H4-CA-253-R02

浜岡原子力発電所 敷地の地質・地質構造（コメント回答）

第1078回審査会合を踏まえ認識した課題への対応方針

2023年3月2日

海成段丘堆積物による年代評価

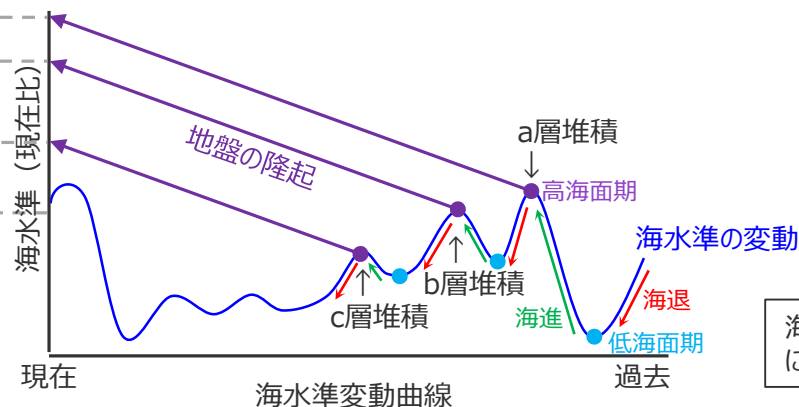
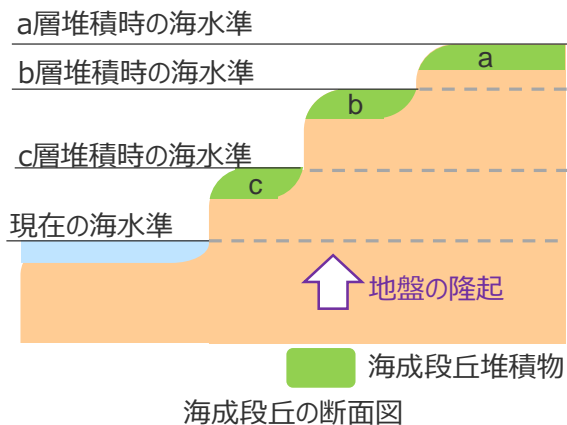
■ 「泥層」が約12.5万年前の海成段丘堆積物よりも古い堆積物であることが確認できれば、「泥層」は約12～13万年前以前の堆積物であると評価できる。また、以下に示す理由により、御前崎地域の標高約50mに分布する堆積物である「泥層」は、海進※2に伴う堆積物であれば約12.5万年前の海成段丘堆積物よりも古い堆積物であると言える。そこで、「泥層」が海進に伴う堆積物であることを「泥層」の分布と性状から確認する。

- 海成段丘堆積物は、高海面期（海水準変動の上昇側ピークにおける海面の停滞期）の堆積物であり、汀線付近で堆積したものと考えることができる。そのため、一般的に堆積物が海成段丘堆積物であると言えれば、その分布標高を、堆積時（高海面期）の海水準とみなすことができ、その地域の隆起量を考慮したうえで海水準変動曲線に照らせば、堆積年代を評価できる。（下図）

海水準変動曲線と御前崎地域の上部更新統（海水準変動曲線は小池・町田(2001)を参考に作成）

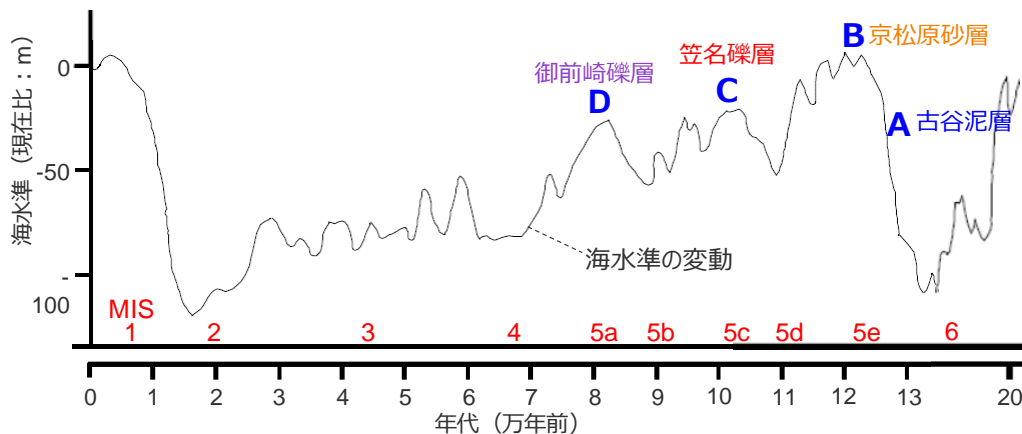
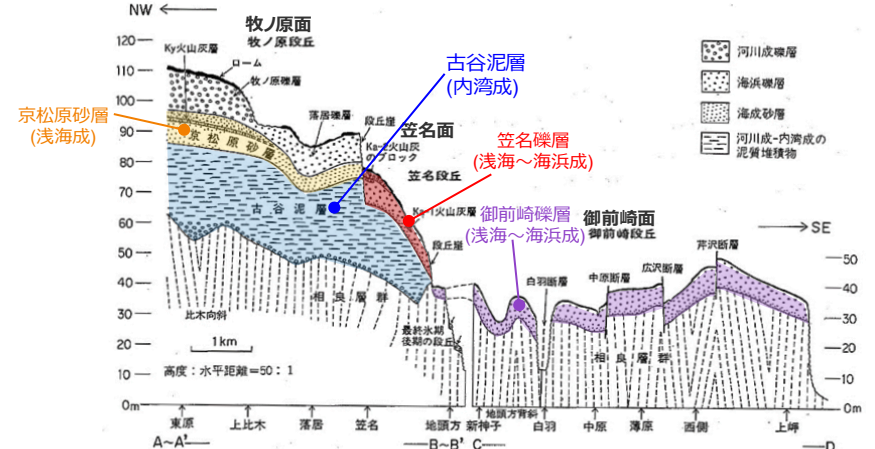
- 一般的にMIS6～5e, MIS2～1など、大規模な海水準変動を伴う氷期から間氷期への移行期間（ターミネーション：Denton et al. (2010)）においては、氷期に河川によって削り込まれた谷地形が海進期に溺れ谷化、内湾～干潟環境となり、その後高海面期に浅海～海浜環境となる堆積システムの変遷が認められ、堆積物も下位から上位にかけて海進期の内湾～干潟堆積物から高海面期の浅海～海浜堆積物へと変化することが多くの事例で知られている（下末吉層、南陽層など）。一方でMIS5d～5c, MIS5b～5aなど比較的小規模な海水準変動においては、特に直前の大規模海進に伴い谷地形が埋積されている場合、低海面期に谷地形が形成されず、内湾～干潟環境を経ずに浅海～海浜環境となり、不整合関係にある堆積物の上に海成段丘堆積物が直接載ることが多くの事例で知られている（小原台砂礫層など）。※3

- 御前崎地域には、MIS6～5eの堆積物として、海進期（左下図A）に溺れ谷を埋積した内湾堆積物（古谷泥層）とその上位に海成段丘堆積物として高海面期（左下図B）の浅海堆積物（京松原砂層MIS5e）が載り（杉山ほか（1988）：右下図）、これらはMIS6～5eの大規模な海水準変動の痕跡と考えられる。
- 一方で、MIS5d～5c及びMIS5b～5aの堆積物としては、海成段丘堆積物として高海面期（左下図C・D）の浅海～海浜堆積物（笠名礫層MIS5c）及び御前崎礫層（MIS5a）が、不整合関係にある古谷泥層または基盤の相良層に波食台を形成して載り（杉山ほか（1988）：右下図）、これらはMIS5eまでに谷地形が埋積された後の小規模な海水準変動の痕跡と考えられる。また、御前崎地域において、MIS5cまたは5aに至る海進に伴う堆積物の存在はこれまで知られていない。※4
- 御前崎地域の海成段丘堆積物は、京松原砂層が標高約100～70m、笠名礫層が標高約70～40m、御前崎礫層が標高約40～20mに分布する。※4

T-11地点のトレンチ壁面写真（東側）

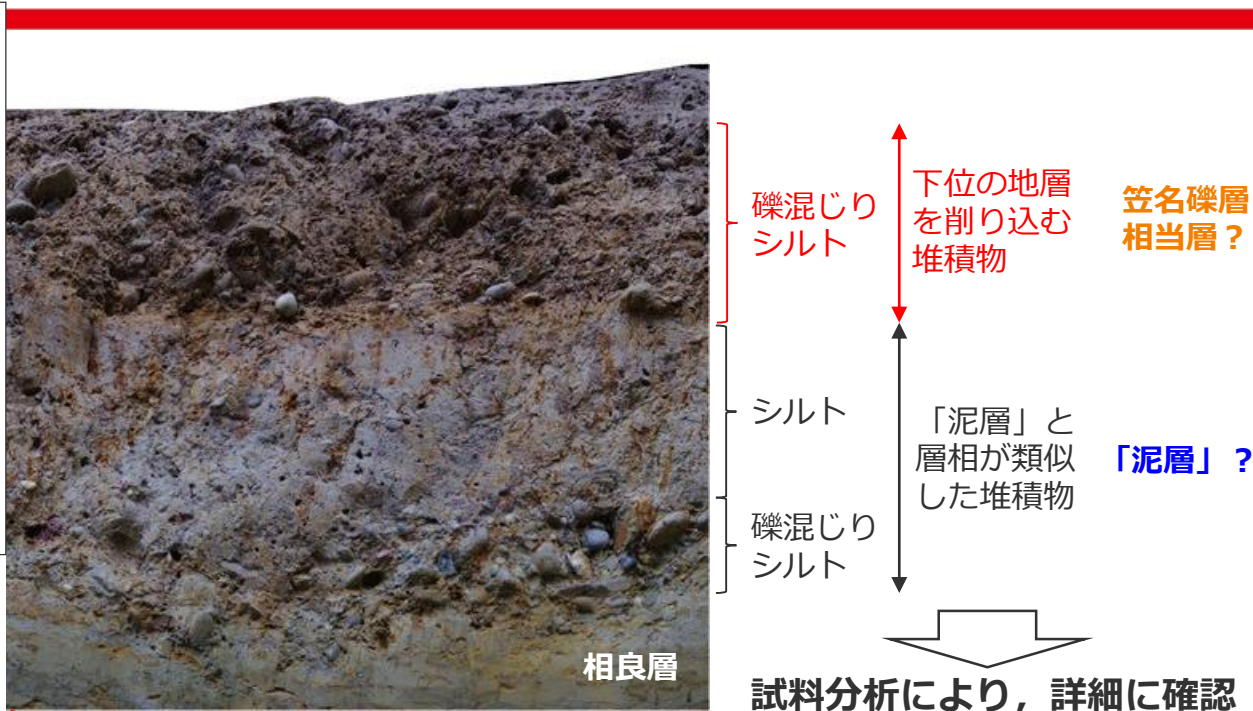
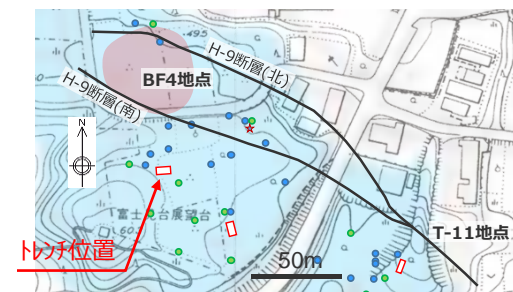
- T-11地点では、笠名礫層相当層と評価している堆積物の露頭近くにおいて、新たにトレンチ調査を実施し、「泥層」と層相が類似した堆積物（礫混じりシルト～シルト）を削り込む堆積物（礫混じりシルト）を確認。
- 層相詳細観察、試料分析（火山灰・微化石・花粉等）により、その性状を詳細に確認中。
- ➡ 上位の堆積物からMIS5cの広域火山灰が確認されるなどMIS5c堆積物の特徴が認められ、上位と下位の堆積物で分析結果に明瞭な差異が確認できれば、「泥層」と笠名礫層（相当層）との層位関係を直接確認できる露頭として、「泥層」が笠名礫層と同時代の堆積物ではないこと有力な根拠となる。
- ➡ 海生生物化石（貝化石、微化石）を含む、海成堆積物に相当するC/S比を示すなど、明らかに海成と判断できる性状が確認できれば、BF4地点で確認される「泥層」の同層準に海成堆積物が分布することの基礎資料となる。

BF4地点南東のトレンチ調査状況（北側）

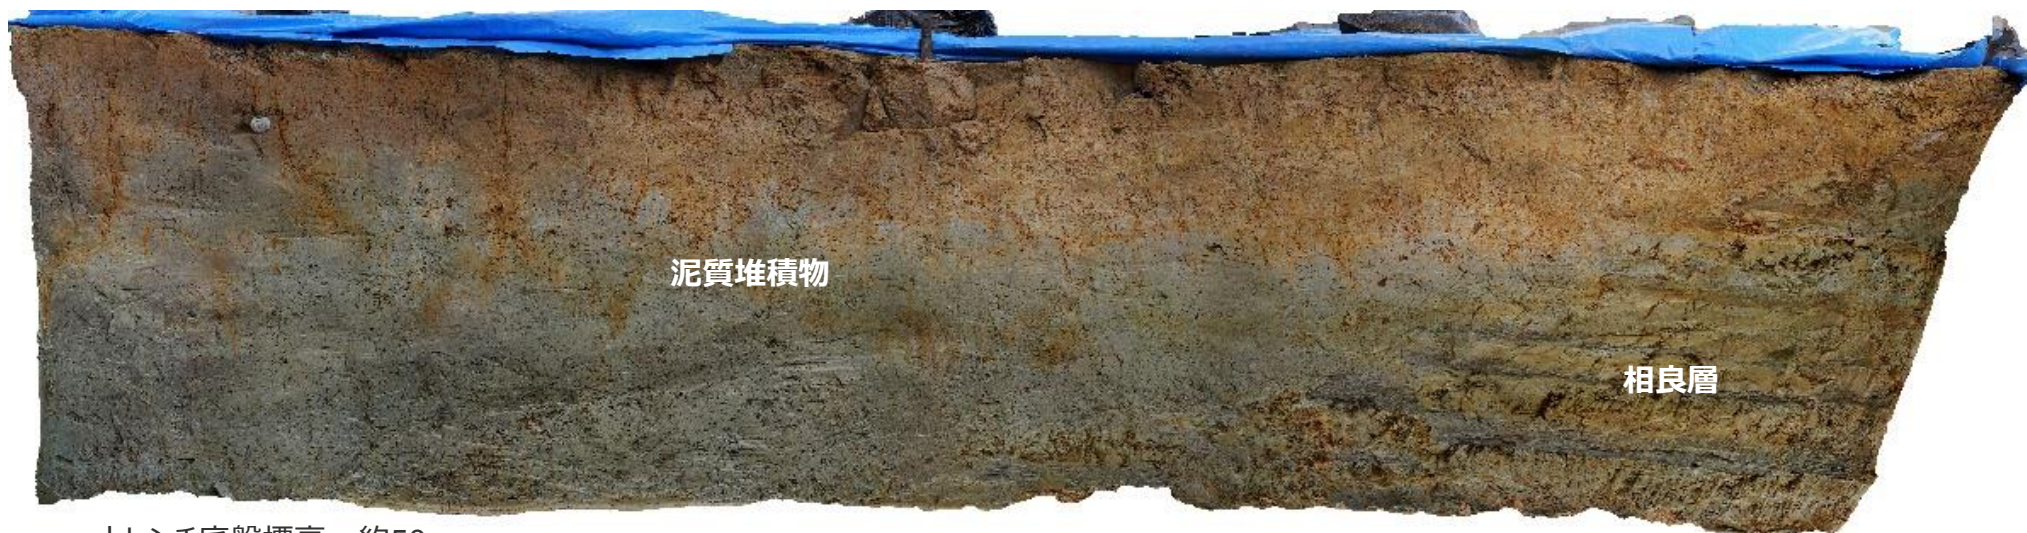
- BF4地点の南東では、検土杖調査により泥質堆積物が分布することが確認された範囲において、新たにトレンチ調査を実施し、厚さ1m以上の泥質堆積物を確認。
- 層相詳細観察、試料分析（火山灰・微化石・花粉等）により、その性状を詳細に確認中。
- ➡ 海生生物化石（貝化石，微化石）を含む，海成堆積物に相当するC/S比を示すなど，明らかに海成と判断できる性状が確認できれば，BF4地点で確認される「泥層」の同層準に海成堆積物が分布することの基礎資料となる。

BF4地点南東のトレンチ調査状況（南側）

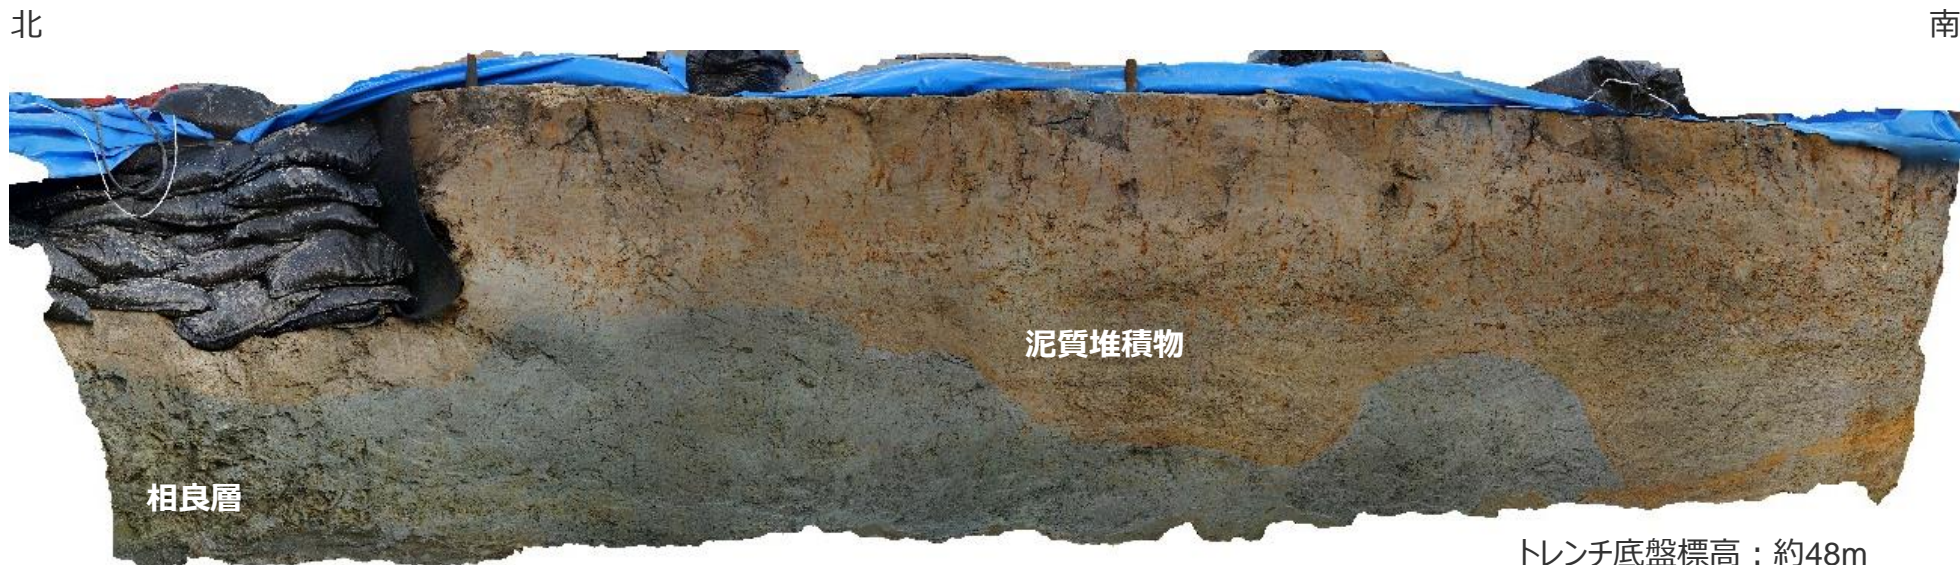
- BF4地点の南東では、検土杖調査により泥質堆積物が分布することが確認された範囲において、新たにトレンチ調査を実施し、厚さ1m以上の泥質堆積物を確認。
- 層相詳細観察、試料分析（火山灰・微化石・花粉等）により、その性状を詳細に確認中。
- ➡ 海生生物化石（貝化石，微化石）を含む、海成堆積物に相当するC/S比を示すなど、明らかに海成と判断できる性状が確認できれば、BF4地点で確認される「泥層」の同層準に海成堆積物が分布することの基礎資料となる。

第1078回審査会合での主な説明内容と認識した課題

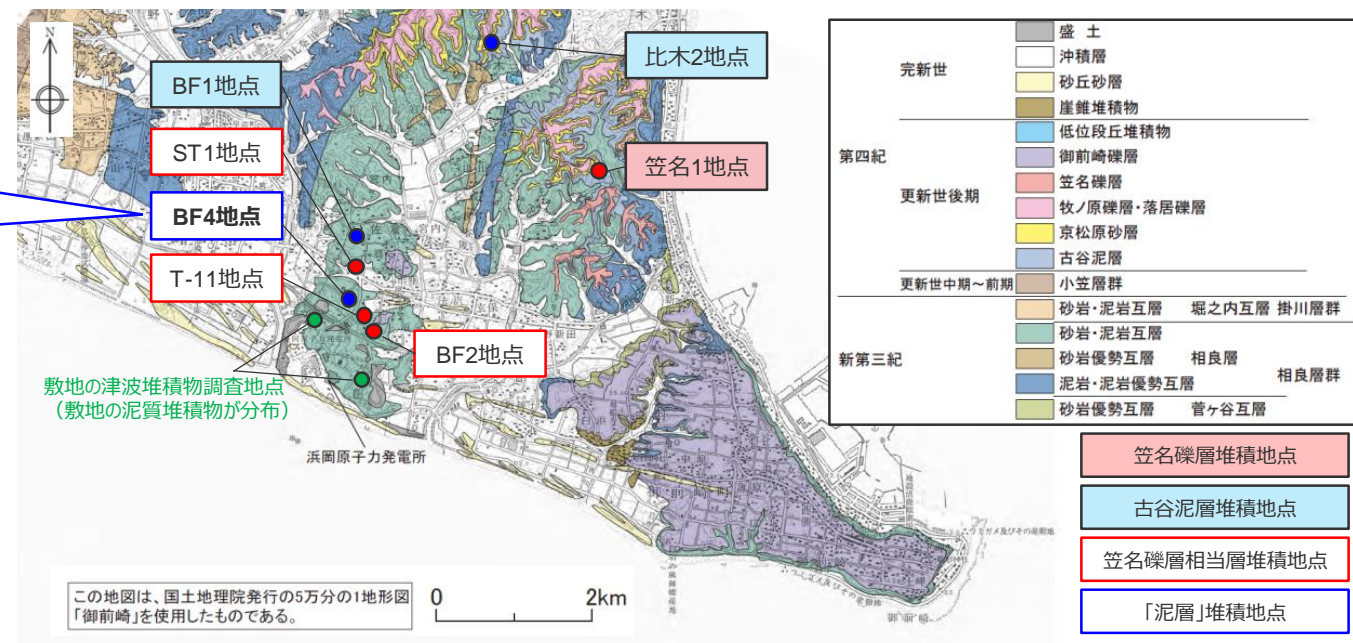
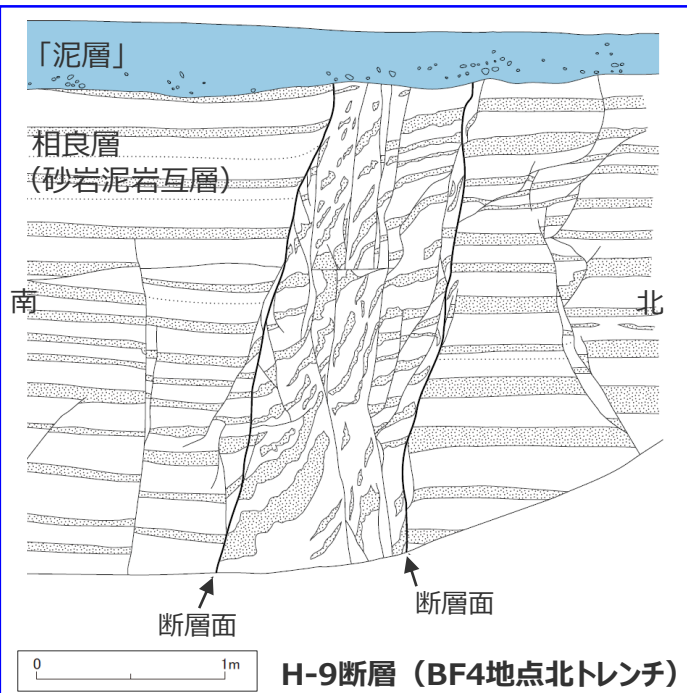
第1078回審査会合においては、H-9断層の上部を不整合に覆うBF4地点の「泥層」について、「泥層」の特徴が古谷泥層下部の特徴と類似すること、「泥層」の特徴が古谷泥層以外の堆積物（古谷泥層より新しい時代の堆積物：笠名礫層等）の特徴と異なることなどから、古谷泥層下部に対比されるMIS5eの堆積物であるという評価結果を説明した。

- ① 「泥層」の堆積年代評価方針についての課題
- ② 地形学的調査についての課題
